Νέα βίδα - τεντωτήρας 531 0278 30

Μοντέλα: Transporter T4

Κωδ. INA: 531 0278 30

Έκδοση 12.2007
INA 0016

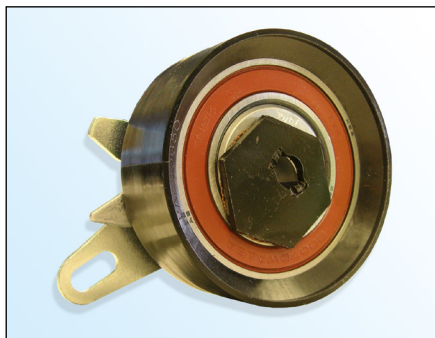
Στα πλαίσια της συνεχούς εξέλιξης και της διασφάλισης της ποιότητας των προϊόντων μας παρέχουμε τον τεντωτήρα **531 0278 30** με μια νέα βίδα (εικόνα 3).

Χαρακτηριστικά:
πλακέ κεφαλή βίδας με Torx
κεφαλή βίδας $\varnothing 18,5 \text{ mm}$
κατηγορία αντοχής **10.9**
ασφαλιστική κόλλα για βίδες στο σπείρωμα
αυξημένη ασφάλιση

Η INA συνιστά να αντικατασταθεί η γνήσια βίδα (εικόνα 2) με την παρεχόμενη βίδα.

Ροπή σύσφιγξης: $20 \pm 1,5 \text{ Nm}$
